Onderwerp:	Vaststellen omgevingsplanwijzigingen project verkabeling hoogspanning Zutphen
Programma:	2. Wonen en leefbaarheid

Vaststellingsrapport Verkabeling Noord

Behorende bij TAM-omgevingsplan Hoofdstuk 21, Titel 21.1, ondergrondse verkabeling Zutphen Noord

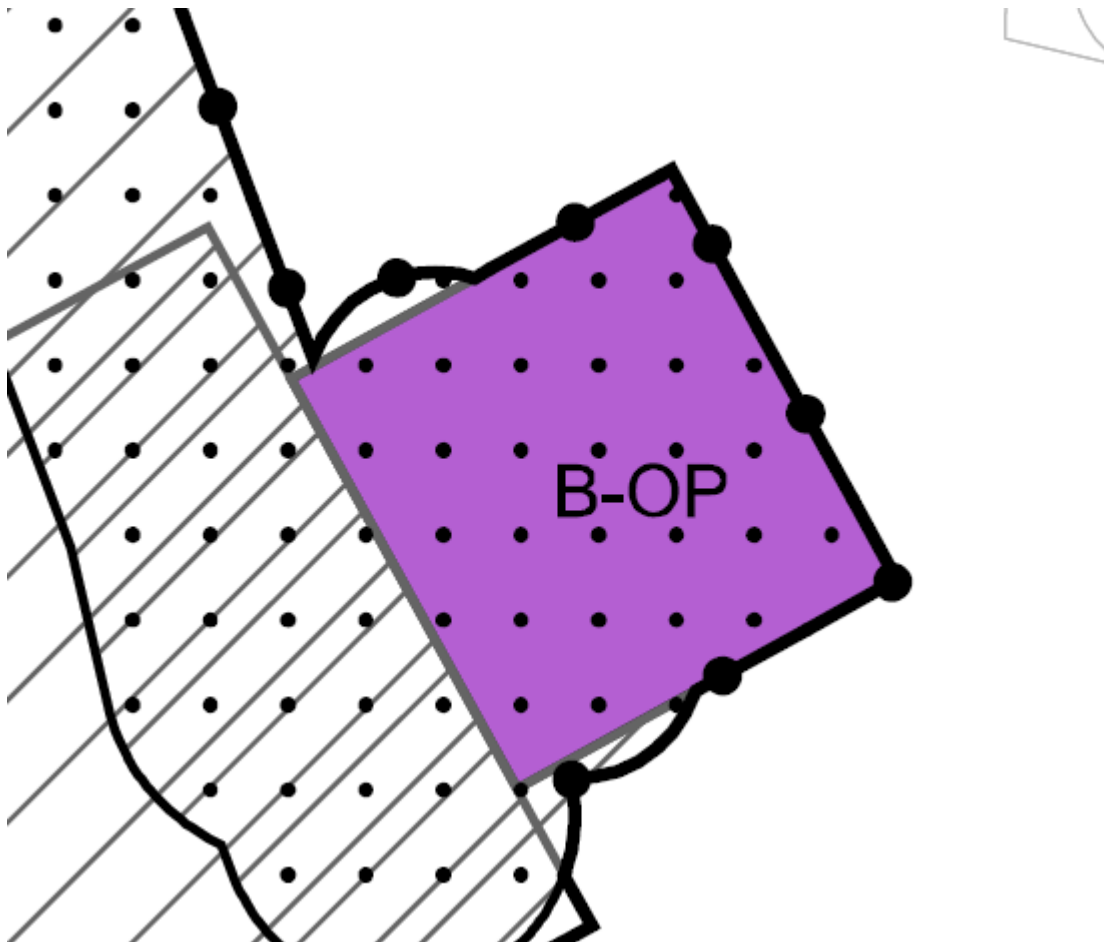
1. In het ontwerpbesluit Verkabeling Noord is op de verbeelding de opstijgpunten aan het einde van het verkabelingstracé niet goed ingetekend. Ook is de contour dubbelbestemming 'Leiding - Ondergrondse hoogspanningsverbinding' over het gehele werkingsgebied opgenomen. Daarnaast is ter plaatse van de opstijgpunten de bestemming 'Bedrijf - Opstijgpunt' opgenomen. De gebiedsaanduiding 'overige zone bouwwerken' kan hierdoor komen te vervallen. De benodigde bouwmogelijkheden zijn nu geregeld in de bestemming 'Bedrijf - Opstijgpunt'. In de vast te stellen wijzigingsbesluit is dit aangepast:

Uitbreiding besluitgebied met dubbelbestemming 'Leiding - Ondergrondse hoogspanningsverbinding' en bestemming 'Bedrijf-Opstijgpunt' (rood kader)

Uitbreiding besluitgebied met dubbelbestemming 'Leiding - Ondergrondse hoogspanningsverbinding' en bestemming 'Bedrijf-Opstijgpunt' (rood kader)

Rood: opgenomen functieaanduiding overige zone - saneren bovengrondse hoogspanningsverbinding

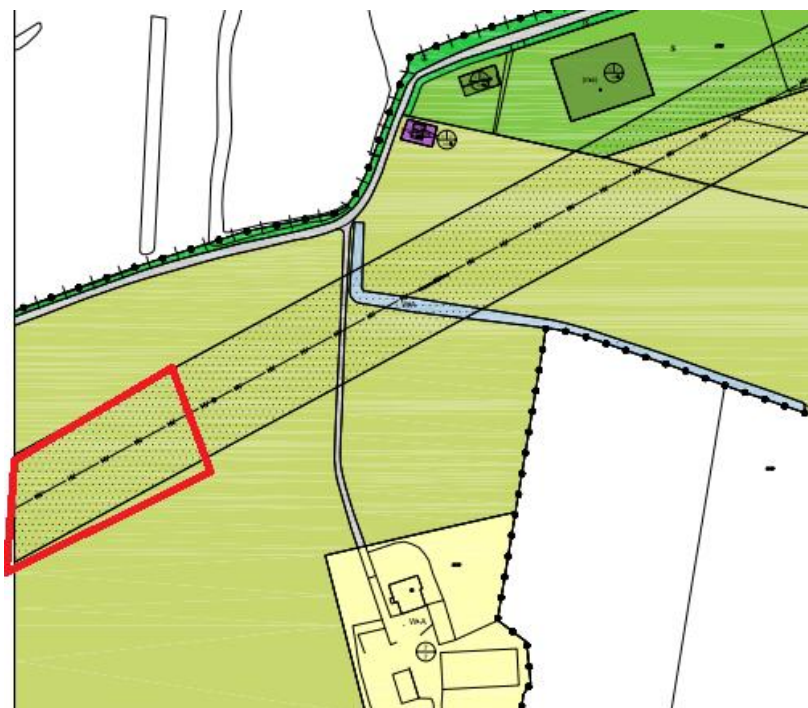
Voorliggend wijzigingsbesluit wordt aangepast als gevolg van de ingediende zienswijze. Als gevolg van de zienswijze is een gebodsbepaling in de regels en verbeelding van de wijzigingsbesluiten opgenomen. Hiermee wordt voorkomen dat twee jaar na ingebruikname van de ondergrondse verkabeling, de bovengrondse hoogspanning nog in gebruik is.

Dit betekent dat een voorwaardelijke verplichting is opgenomen om, twee jaar na ingebruikname van de ondergrondse verkabeling, de bovengrondse hoogspanning buiten gebruik te stellen en te amoveren. De termijn van twee jaar is opgenomen om een redelijke termijn op te nemen in de juridische regeling van het wijzigingsbesluit. Om technische redenen is het uitgesloten, dat beide verbindingen tegelijk in bedrijf zouden zijn. Cumulatie kan dus niet optreden. Om de omgeving daar ook op het gebied van de regelgeving zekerheid over te geven is in de regels en verbeelding van het wijzigingsbesluit een gebodsbepaling opgenomen.

Op de verbeelding is ter plaatse van de bestaande hoogspanningslijn een functie-aanduiding 'overige zone - saneren bovengrondse hoogspanningsverbinding' opgenomen. In de regels is de hieraan gekoppelde en omschreven voorwaardelijke verplichting (gebodsbepaling) opgenomen.
